Gemeinde Kißlegg

Vorhabenbezogener Bebauungsplan
"Solarpark Groppenmoos"

Zusammenfassende Erklärung
gem. § 10 a Abs. 1 BauGB
zur Fassung vom 23.09.2024
Sieber Consult GmbH
www.sieberconsult.eu

Bild: In rot vermuteter, grober Verlauf der Entwässerungsleitungen

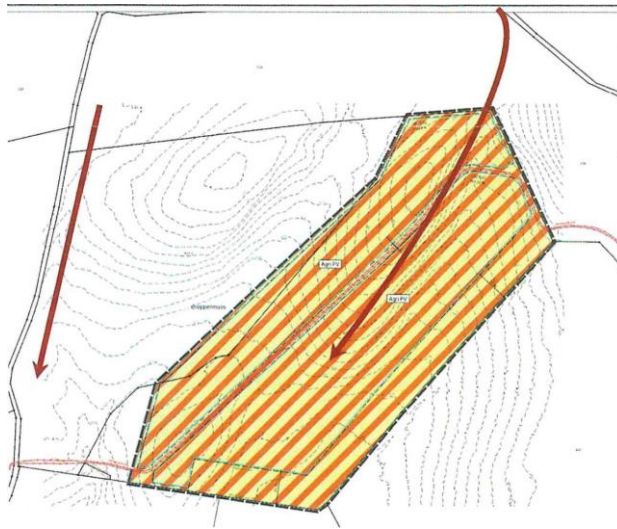
Der östliche Teil der Drainagen entwässert seit jeher über einen Beton-/Ton-Drainage-Strang durch das Flurstück des geplanten Solarparks nach Süden hin in den Löhlebach.

An diesen Drainage-Strang sind vermutlich auch Drainage-Leitungen aus dem Flurstück des geplanten Solarparks angeschlossen.

Bei der Planung des Solarparks sollte der Verlauf dieser Entwässerungsleitung berücksichtigt werden und diese keinesfalls mit etwaigen Fundamenten oder Aufständern beschädigt oder verbaut werden. Für Wartungs- und Instandhaltungsarbeiten muss eine Zugänglichkeit (z. B. zum Spülen oder Reparatur von Rohren) auch im Interesse des Solarparkbetreibers (ansonsten droht Überflutung und Vernässung) gewährleistet sein.

Sollten bei den Bauarbeiten zur Herstellung des Solarparks Drainagen und Entwässerungsleitungen beschädigt werden so sind diese durch den Errichter des Solarparks wieder instand zu setzen und ggf. zu erneuern.

Um die Thematik jedoch ausreichend zu berücksichtigen, wird die Festsetzung zu "Maßnahmen zum Schutz, zur Pflege und zur Entwicklung von Natur und Landschaft" dahingehend ergänzt, dass zur Vermeidung einer Vernässung des Plangebietes und der angrenzenden landwirtschaftlichen Nutzflächen sämtliche im Plangebiet gelegenen Drainagen zu erhalten und deren Funktionalität zu gewährleisten ist. Sollte es zu einer Beschädigung oder Verbauung von Drainagen kommen, so sind diese vom Vorhabenträger auf dessen Kosten instand zu setzen oder ggf. zu erneuern. Für Wartungs- und Instandhaltungsarbeiten muss von Seiten des Vorhabenträgers eine Zugänglichkeit gewährleistet werden.
